# モニタリングポスト用記録計の更新について

令和4年9月5日

高速増殖原型炉もんじゅ

図 2 システム概略図

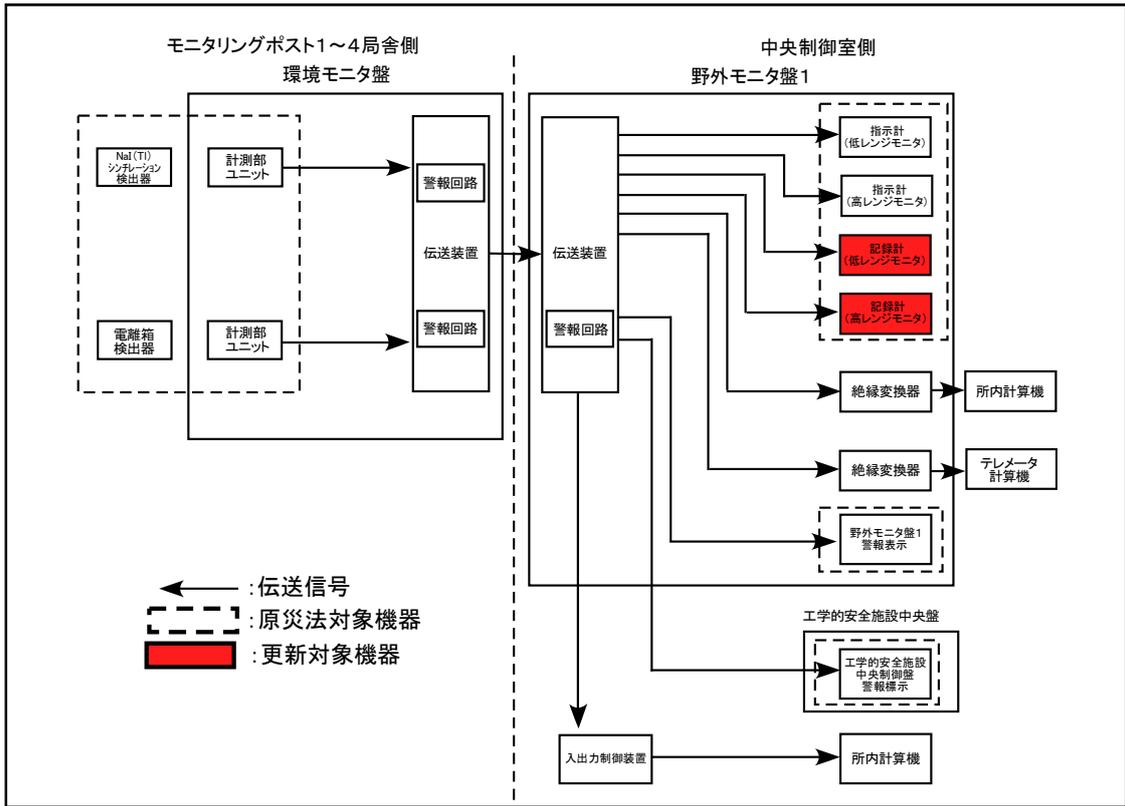
高速増殖原型炉もんじゅ(以下、「もんじゅ」という)では、原子力災害対策特別措置法で定められた放射線測定設備として、4基のモニタリングポスト(MP-1, 2, 3, 4)を設置・運用している。今回、中央制御室に設置された低レンジ及び高レンジ用記録計各1台について、信頼性及び保守性の向上のために更新を行う。

もんじゅにおけるモニタリングポストの設置場所及びシステム概略図をそれぞれ図1及び図2に示す。今回の更新対象は、中央制御室の野外モニタ盤1に設置された記録計である。(図2色付箇所)
